**AVIS RELATIF À LA PROTECTION
CONTRE LES EVENTUELS EFFETS NOCIFS ET NUISANCES
PROVOQUÉS PAR LES RAYONNEMENTS NON IONISANTS
GÉNÉRÉS PAR DES ANTENNES ÉMETTRICES STATIONNAIRES**

Commune : SOUMAGNE - Exploitant : TELENET GROUP

Référence exploitant : LG2106E

Rapport n° 3049 / 2025

Figure 2 : Vue en plan des installations d'antennes dans un rayon de 300 mètres autour de l'installation faisant l'objet de la demande d'avis

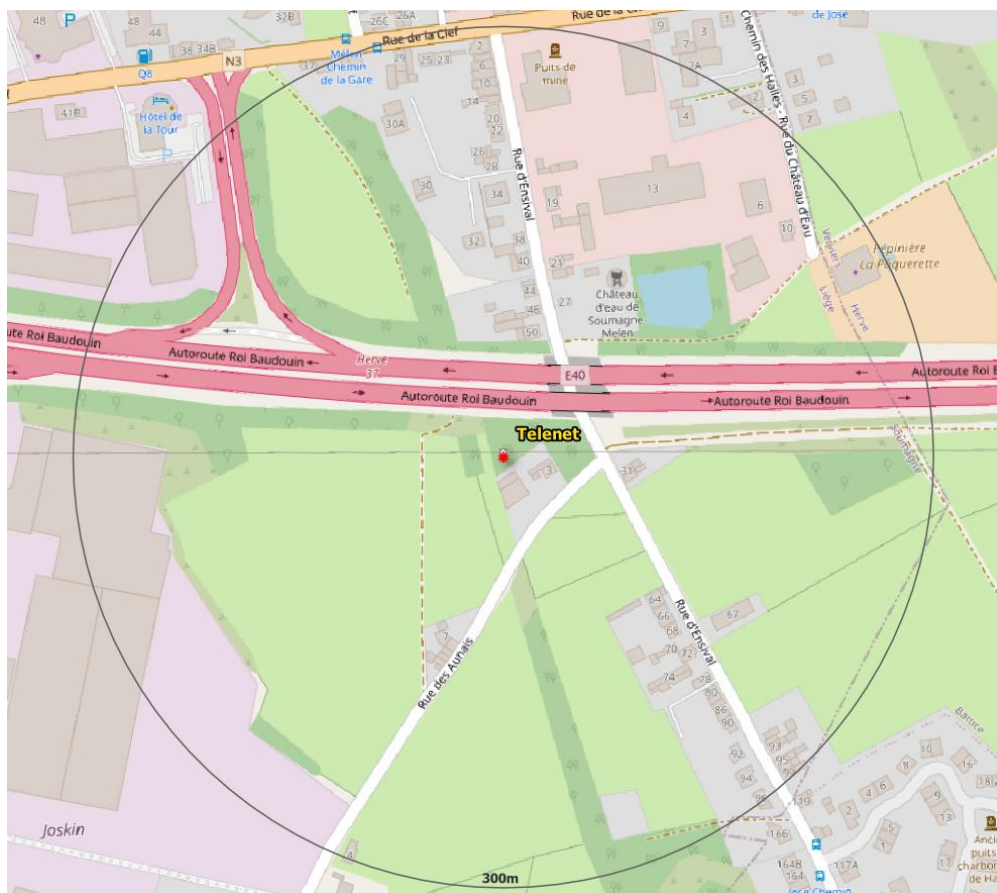
- il y a au plus 4 installations d'antennes émettrices stationnaires présentes dans la zone d'évaluation de 300 mètres de rayon représentée dans la figure 2, y inclus l'installation référencée dans le paragraphe 2 : la limite cumulative définie à l'article 4, §2 du décret est nécessairement respectée dans les lieux de séjour à l'intérieur de la zone d'évaluation de 300 mètres de rayon ;

- b) il y a exactement 5 installations d'antennes émettrices stationnaires présentes dans la zone d'évaluation de 300 mètres de rayon représentée dans la figure 2, y inclus l'installation référencée dans le paragraphe 2 et il existe, pour 3 ou 4 de ces installations, un avis attestant le respect de la limite abrogée de 3 V/m : la limite cumulative définie à l'article 4, §2 du décret est nécessairement respectée dans les lieux de séjour à l'intérieur de la zone d'évaluation de 300 mètres de rayon ;

- c) dans tous les autres cas, il a été vérifié que la limite cumulative définie à l'article 4, §2 du décret n'est pas dépassée dans les lieux de séjour sur base du nombre d'installations localisées dans la zone d'évaluation de 300 mètres de rayon représentée dans la figure 2, de leur localisation ainsi que des données inscrites dans la figure 1 et au paragraphe 4 du présent avis et dans les avis attestant le respect de la limite par installation ou de la limite abrogée de 3 V/m relatifs aux autres installations reprises dans la figure 2.

Compte tenu des considérations ci-dessus, il apparaît que l'intensité du rayonnement électromagnétique généré, dans les lieux de séjour situés dans un rayon de 300 mètres autour de l'installation référencée dans le paragraphe 2, par l'ensemble des antennes émettrices stationnaires de l'ensemble des exploitants du même site d'antennes émettrices stationnaires respecte la limite fixée à l'article 4, § 2 du décret.
